## MATERIAL CONSULTIVO

Ref.: Processo Administrativo 2023/2348

Solicitação de Alteração da Planta de Zoneamento – Lei Complementar nº 170/2006.

Simulação de ocupação possível da quadra, conforme Plano Diretor vigente.

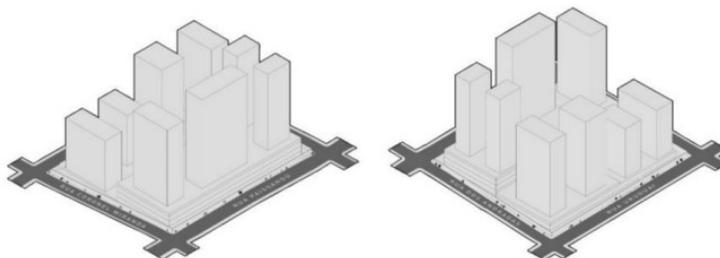
Considerando as características morfológicas da região, o zoneamento e a previsão de infraestrutura para a área, entende-se ser possível a mudança pleiteada. Sugere-se, ainda, que a ZOI-2 seja estendida desde a Rua Sete de Agosto até a Rua Coronel Miranda, viabilizando a continuidade do padrão urbanístico já observado no eixo conformado pelas vias coletoras paralelas à Avenida Brasil.

Simulação da ocupação pretendida após alteração do zoneamento, com ênfase para o embasamento de uso coletivo.

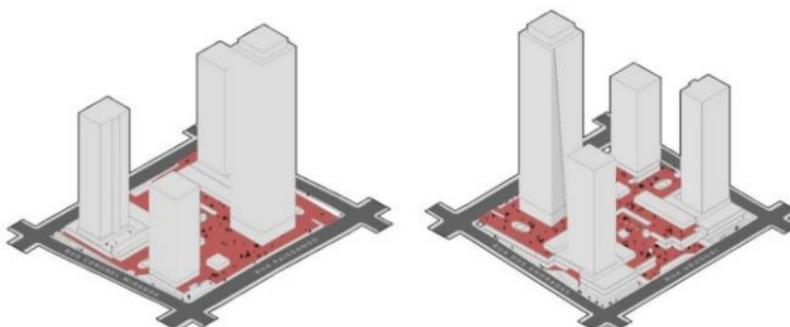
Urbanisticamente falando, o conceito de “open mall” garante maior permeabilidade fruição urbana, possibilitando que os pedestres caminhem pelas calçadas e possam penetrar o interior da quadra como uma grande praça destinada ao uso coletivo – com controle privado – e acessos por todos os lados. Essas novas áreas no interior das quadras criam atalhos urbanos e ambientes de convivência sem a presença de veículos.
